ул. Белявская 16.

СОГЛАСОВАНО

Зам. начальника управления по архитектуре и строительству
Администрации Октябрьского района г. Минска

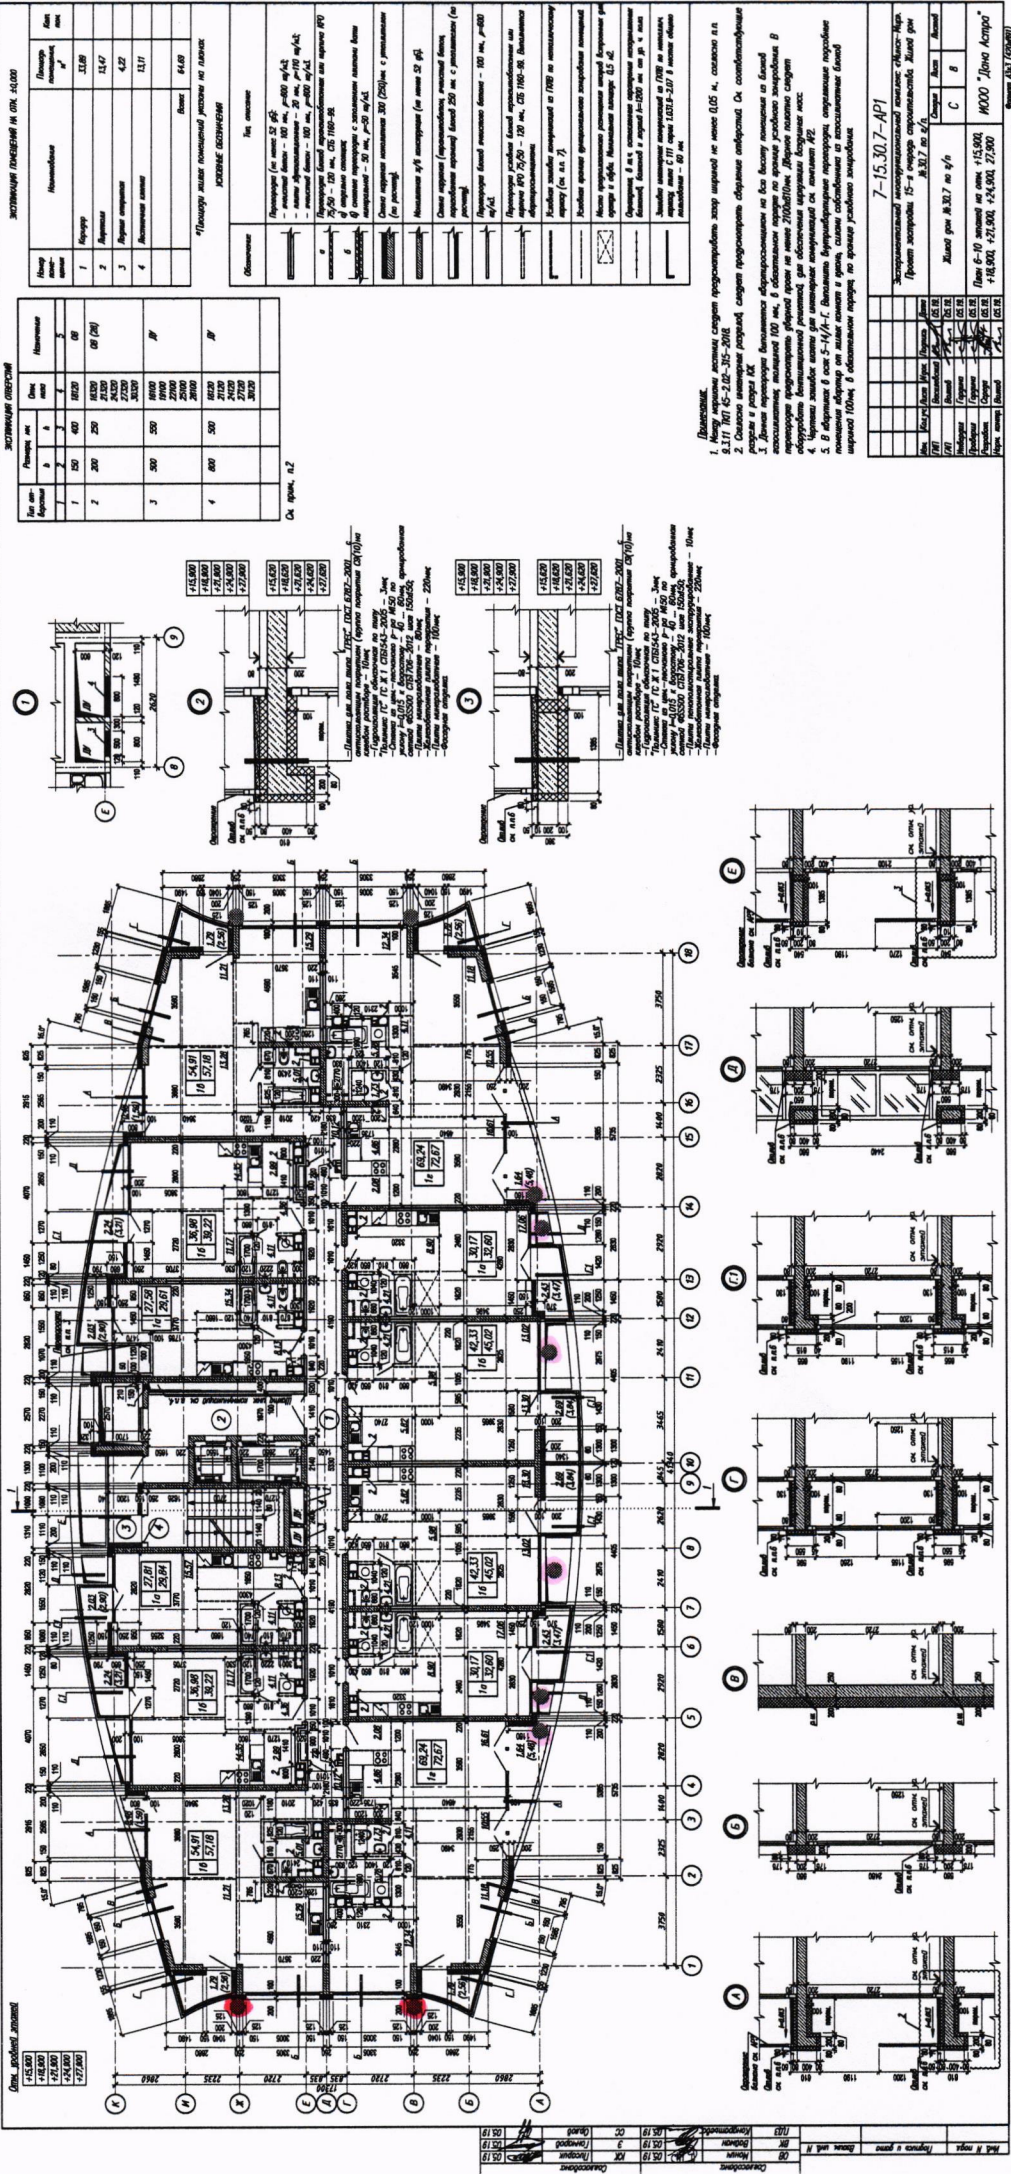
Водоотведение конденсата внешнего блока кондиционера выполнять через систему канализации квартиры. Установка декоративного короба (экрана) для наружного блока кондиционера должна соответствовать цвету фасада здания. Установка спутниковых антенн предусмотрена на кровле.
